Valsts vides dienests

**Paredzētās darbības ietekmes sākotnējais izvērtējums
Nr. AP26SI0141**

Derīgo izrakteņu ieguve smilts un aleirīta atradnē "Dzelzāmurs" 10,76 ha platībā.

2. attēls. Atradnes atrašanās vieta.

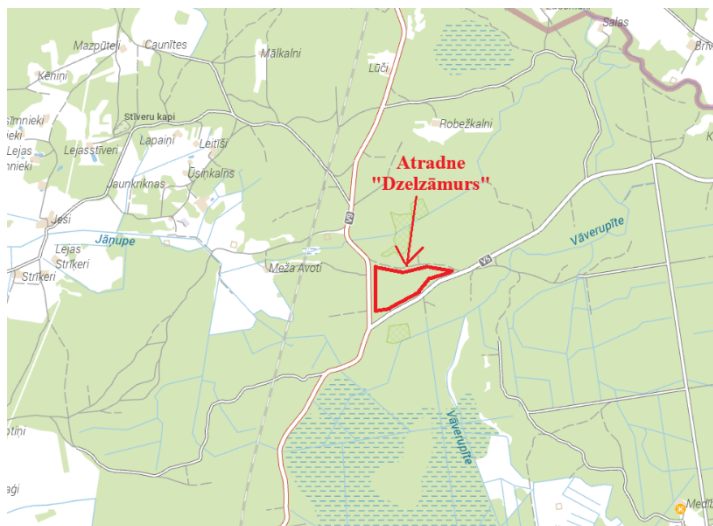
Paredzētās darbības vieta atrodas aptuveni 2 km no Dzelzāmurs ciema teritorijas. Tuvākās dzīvojamās mājas ir “Staltsili”, “Robežkalni” un “Zigļi”, kuras atrodas aptuveni 1 km attālumā no Atradnes (skat. 2. att.).

3. attēls. Atradnes apkārtnē esošas derīgo izrakteņu ieguves vietas.

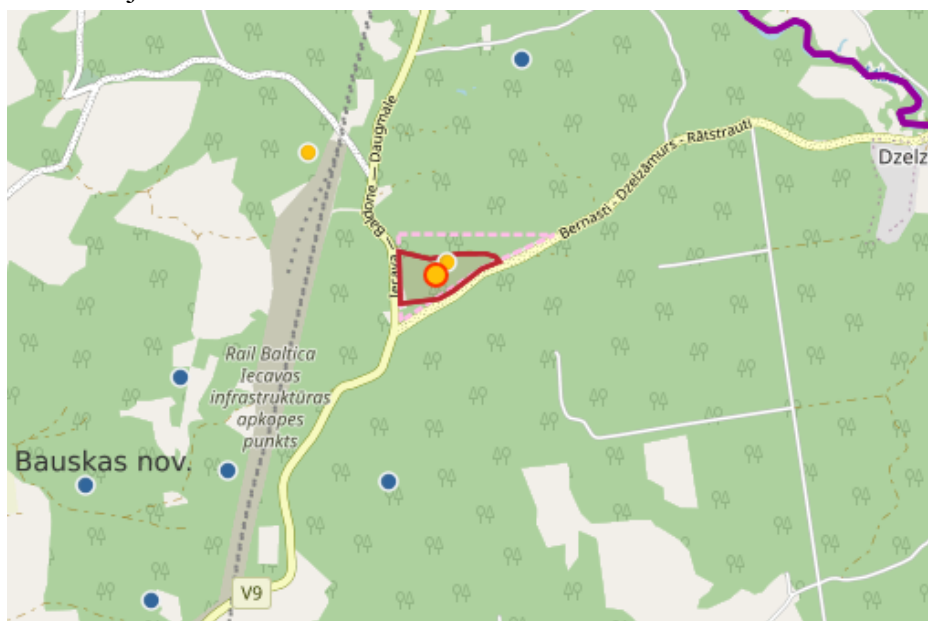
Kumulatīvā ietekme nav paredzama, jo atbilstoši informācijai LVĢMC Zemes dzīļu informācijas sistēmā⁴ derīgo izrakteņu Atradne atrodas teritorijā, kurai vismaz 2 km rādiusā neatrodas citas derīgo izrakteņu ieguves vietas (skat. 3. att.).

Aptuveni 500 metru attālumā ziemeļaustrumu virzienā no plānotās atradnes robežas atradīsies *Rail Baltica* Iecavas infrastruktūras apkopes punkts. Izvērtējot šo objektu savstarpējo novietojumu, Dienests secina, ka to darbība neradīs būtisku negatīvu kumulatīvo ietekmi uz apkārtējo vidi un vietējo infrastruktūru. Esošais savstarpējais attālums nodrošina, ka atradnes teritorija neskar dzelzceļa tiešās ekspluatācijas un drošības aizsargjoslas, tādējādi novēršot tiešu fizisku ietekmi uz sliežu ceļu konstrukcijām.
